Krycí list ZBV

Název Stavby dle SoD: II/125 Vlašim – příčná spára u mostu 125-012 Název stavebního objektu/provozního souboru (SO/PS): Trvalé dopravní značení II/125	Číslo SO/PS / / pořadí Změny SO/PS: SO 190/01	Číslo ZBV: 3
---	---	---------------------

Změnový list

SO 190 RDS – komentář projektanta AD k zapracování závěrů bezpečnostního auditu

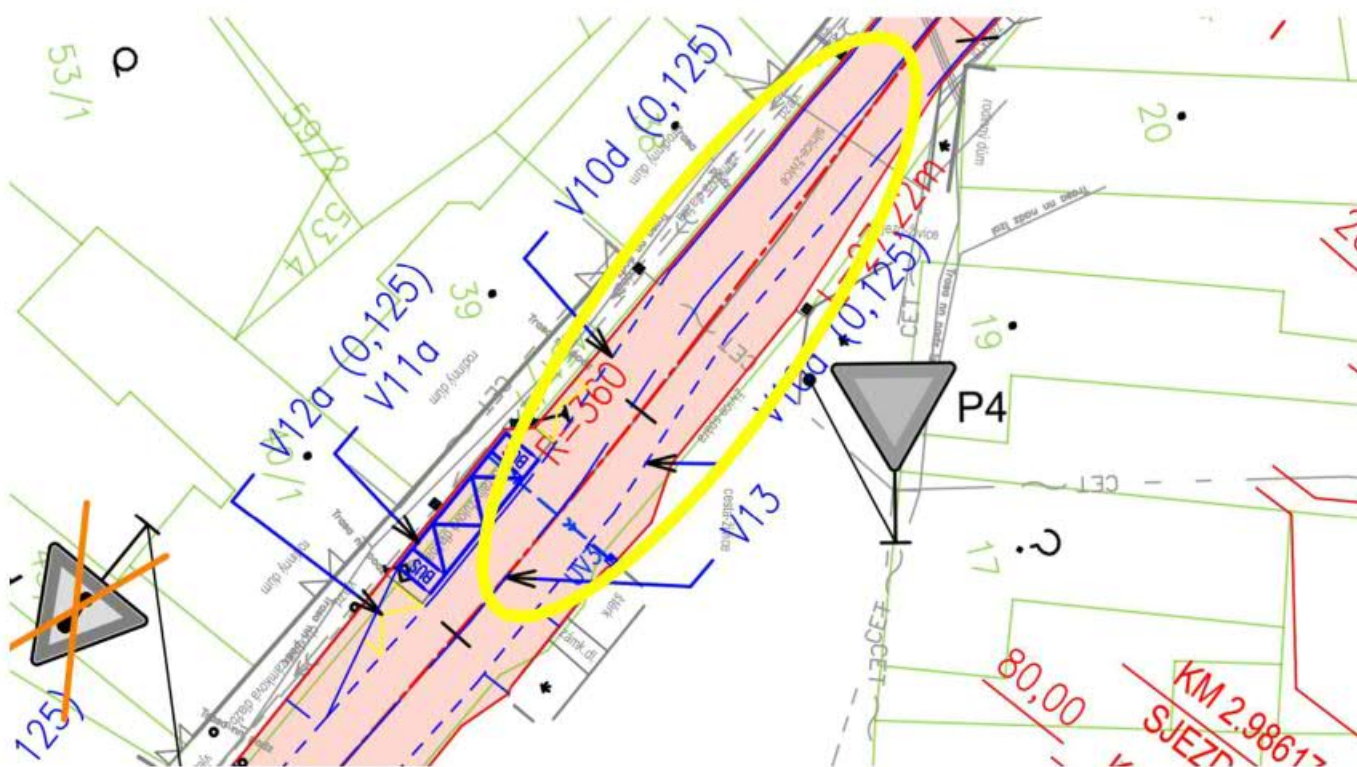
Riziko 3 dle BA

Pro ověření aktuální dopravní situace, lze ještě při zpracování RDS s využitím poznatků z místního šetření prověřit charakter a stav ostatních stávajících napojených komunikací na silnici II/125 a optimalizovat jejich označení příslušnými dopravními značkami (pro zajištění větší jednoznačnosti napojení místní komunikace, účelová komunikace nebo samostatné napojení nemovitostí).

Úprava RDS dle doporučení BA

- doplnění DZ IP 5 (40 km/h) v km 2,6, - 3.5 (úsek s velkým počtem křižovatek / vjezdů)
- v místech křižovatek doplnění značek P2 pro zvýraznění přednosti na hlavní trase a zdůraznění hlavní komunikace v intravilánu Kondrace - je zapracováno v rámci RDS.
